Projet industriel de recyclage et valorisation énergétique sur le site SUEZ de Gueltas (56)

Dossier de Demande d'Autorisation
Environnementale

Mémoire en réponse à l'avis n°2024-87 du CSRPN
en date du 8 décembre 2024

Janvier 2025 – Ref. 23NIF014

Emprise du projet initial et scénario retenu de la parcelle nord avec évitement de la zone humide est

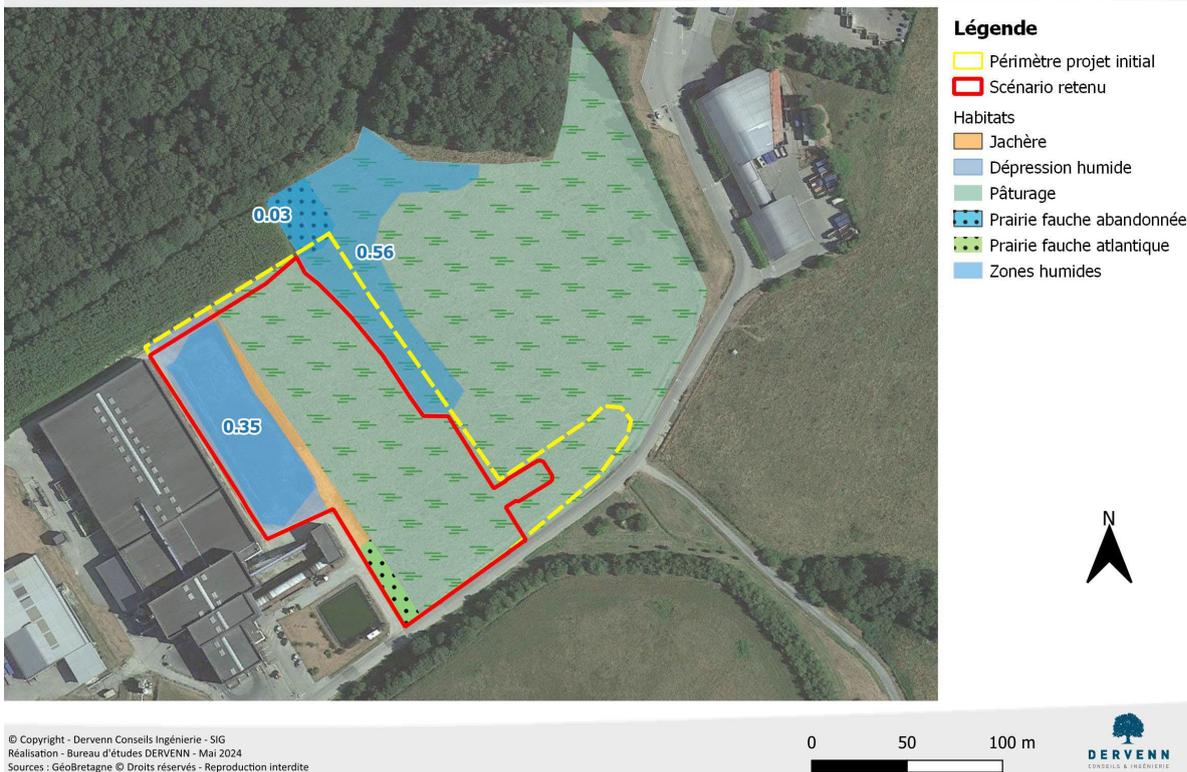
2	<p>Mesures d'évitement et de réduction (E-R)</p> <p>Pour rappel, 2 mesures d'évitement sont proposées ainsi que 9 mesures de réduction. Ces mesures sont pertinentes et justifiées mais souffrent de 2 défauts déjà signalés par la DDTM56 : 1) le fait de détruire 5050m² de dépression humide sur la parcelle nord n'est pas suffisamment justifié au sein de cette même parcelle. D'autres configurations du tryptique « plateforme de mâchefer, aire de compostage et base de vie » semblent a priori possibles : il faut justifier clairement ce scénario ; [...]</p> <p>Absence de solution alternative satisfaisante</p> <p>L'absence de solutions alternatives satisfaisantes fait l'objet d'un chapitre dédié, bien argumenté [...]. En revanche, ainsi que le souligne la DDTM56 dans une demande de complément à l'AEU datée du 25 octobre 2023, l'impossibilité d'implanter la plateforme de mâchefer et l'aire de compostage sur les secteurs humides de la parcelle Nord est insuffisamment justifiée. Sauf erreur de notre part, il n'est (toujours ? la note datant de 2023) pas expliqué pourquoi la base de vie en phase travaux est située au Sud de cette parcelle et non à cheval sur les secteurs humides (moyennant des aménagements temporaires adéquats), ce qui aurait permis de les remettre en l'état après la construction et de limiter ainsi les modifications de fonctionnement de la zone humide.</p> <p>Synthèse de l'avis</p> <p>De justifier clairement l'impossibilité de ne pas détruire la dépression humide accueillant la Littorelle à une fleur ; ce qui ne doit néanmoins pas remettre la proposition d'effacement de plan d'eau car il ne s'agit pas du même habitat.</p>

En effet, **le projet a évolué pour réduire l'impact sur les zones humides en mettant en place une mesure d'évitement total de la zone humide de 5600 m² impactée initialement**, complétée d'un recul d'un mètre de la plateforme à la zone humide. Après évitement, l'impact sur les zones humides ne porte plus que sur la zone humide artificielle de la parcelle nord, d'une surface de 3 500 m². La figure suivante, reprise du DDAE complété déposé le 29 août 2024, permet de visualiser l'effort d'évitement entrepris :
